OPINIA 063736

z wyników przeprowadzonych oględzin – ekspertyzy urządzeń grzewczo-kominowych

w budynku przy ul. 'Hubska 27 m 33 nr w we Wrocławiu

Szkic orientacyjny:

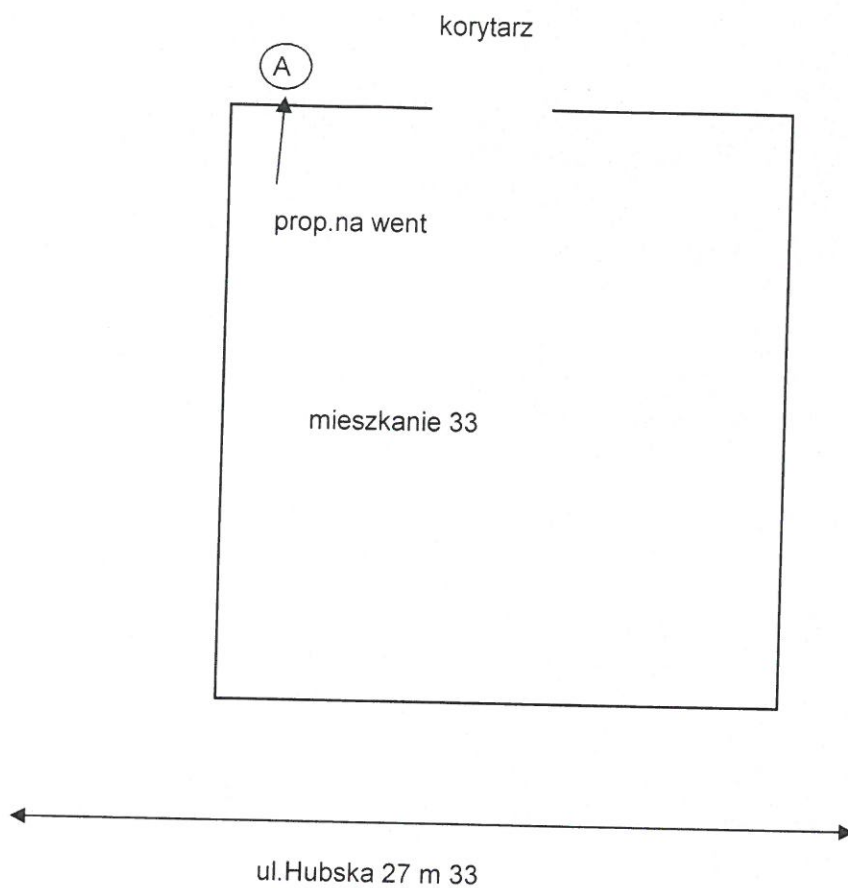
Z powodu braku przewodów kominowych w obrębie mieszkania 33 proponuje się wyprowadzenie jednego niezależnego przewodu kominowego przez korytarz ponad dach .

A -proponowany na wyprowadzenie niezależnego przewodu kominowego dla wentylacji wywiewnej mieszkania 33 systemem rurowym fi 150 ocieplonym na przepisową wysokość ponad dach,

1 - dla wentylacji mieszkania 33
